Informe Consolidado de Solicitud de Aclaraciones, Rectificaciones y/o Ampliaciones Complementario a la Declaración de Impacto Ambiental del Proyecto "Parque Eólico San Carlos"

Nombre del Titular :Wind 5 SpA.
Nombre del Representante Legal :PAUL THOMAS HOHF RIVEROS
Dirección :Santa Rosa 575, of. 31

El presente Informe Consolidado de Solicitud de Aclaraciones, Rectificaciones o Ampliaciones a la Declaración de Impacto Ambiental del proyecto "Parque Eólico San Carlos", contiene las observaciones generadas en virtud de la revisión de la Adenda.

Figura 1: Sector 32-A y 32-B. Distancias menores a lo indicado.

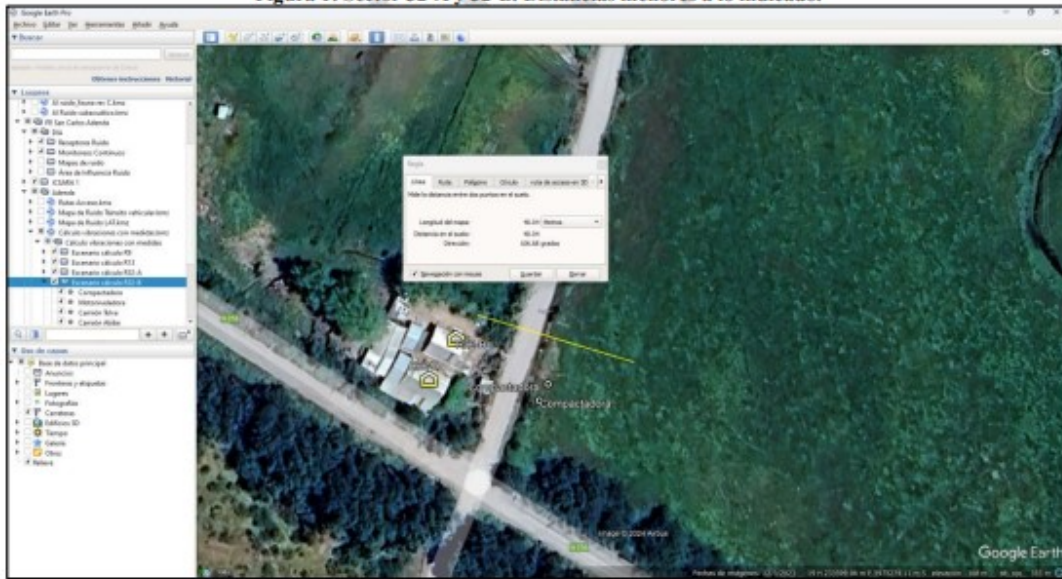
Se solicita al titular aclarar lo indicado, ya que el radio de seguridad deberá ser aplicado a 40 metros a partir de cualquier receptor, en cuanto a restricción de la operación simultánea de maquinaria, y en específico un radio de restricción para el uso de rodillo compactador, y entrega archivo en el Apéndice A de Anexo 13 Actualización Estudio de Ruido y Vibraciones de la Adenda. Sin embargo, en revisión de las distancias, se ha encontrado que en el sector de los receptores 32-A y 32-B las distancias entre la compactadora y receptores mencionados, se encuentran a menor distancia de lo indicado, esto es, menor a 40 metros. Misma situación ocurre en el sector de los receptores 35 y 35-A (ver Figura 1 y Figura 2).
